## Tannenbaum 2015

DF8ZR; im Nov. 2015

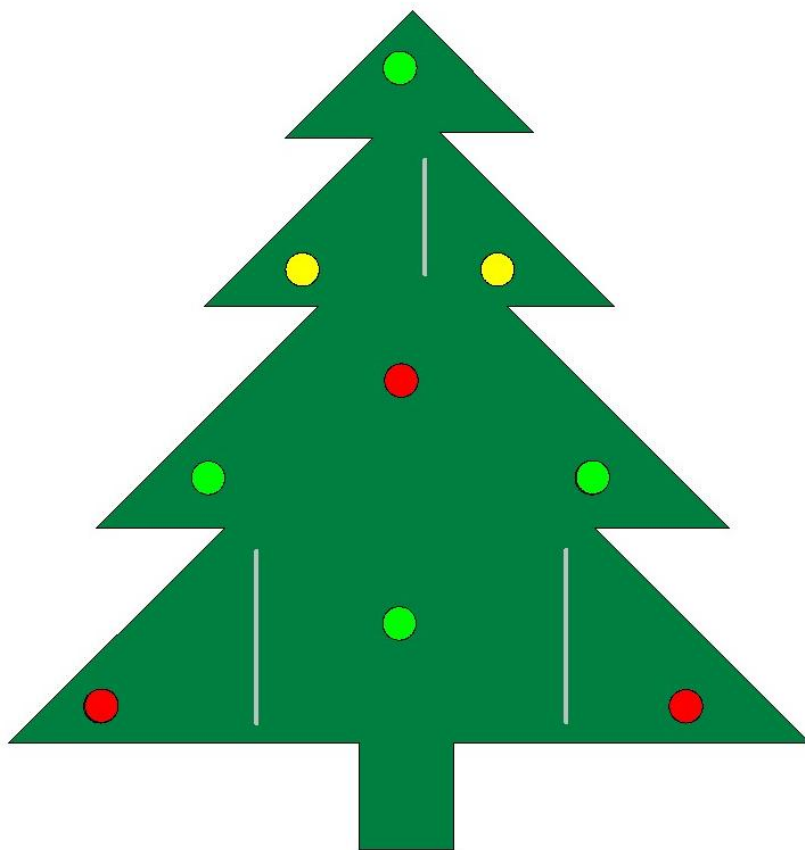
Es wurden Veränderungen vorgenommen. Der Strom für die LEDs 8 und 9 war zu gering. Durch Einbringen der blinkenden LED an der Spitze des Baumes kann man keine verlässliche Flussspannung festlegen. Jedes Jahr kaufte ich neue Blink-LEDs. Sie hatten unterschiedliche Eigenschaften. Insofern habe ich mich entschlossen, in der Reihenschaltung den LEDs 8 und 9 mehr Strom zu geben und habe sie jetzt in Reihe mit den LEDs 5 und 6 gelegt. Der Vorschaltwiderstand von 220 Ohm wurde nicht geändert. Nunmehr haben alle LEDs ungefähr gleichen Strom und leuchten wieder so hell wie im Jahr 2011. Man muss jedoch beachten, dass man beim Einsatz von Klarsichtdioden solche wählt, die keine hohe Lichtabgabe haben. Denn die modernen LEDs werden mit großer Lichtstärke produziert. Beim direkten Reinblicken kann es zu Blendungen der Augen kommen. LEDs mit diffuser Einfärbung sind generell angenehmer zu betrachten!

Man erkennt die drei Blankdrähte auf der Frontseite. Durch diese Brücken entfallen die sonst notwendigen isolierten Drähte auf der Rückseite. Man muss allerdings weitere 6 Löcher stechen!

tannenbaum2015

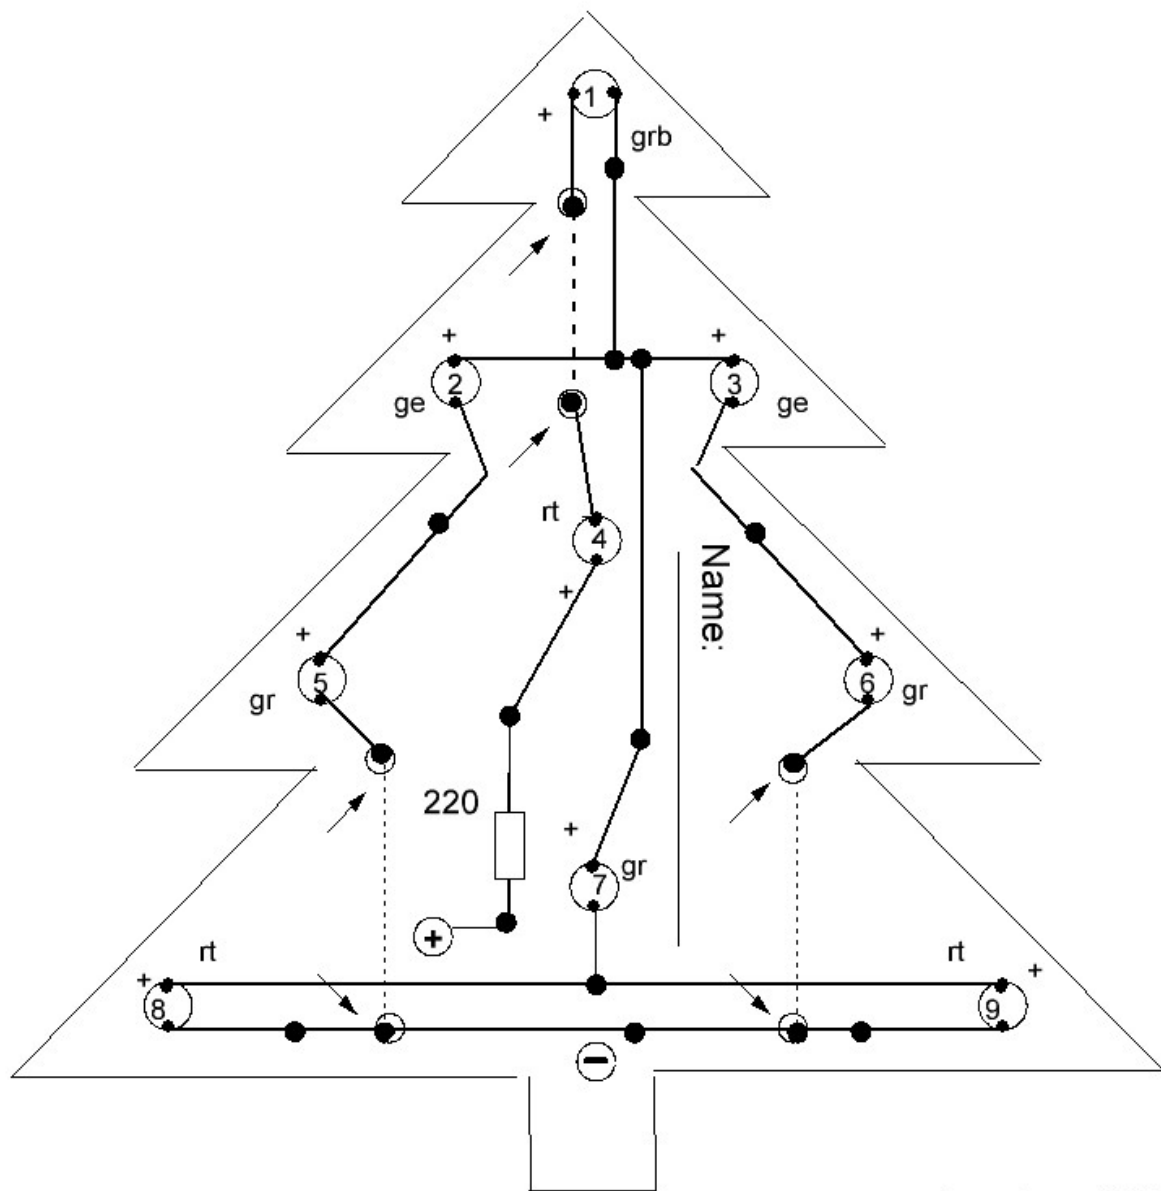
Die kleinen Pfeile zeigen auf die Zusatzlöcher, die gestochen werden müssen.
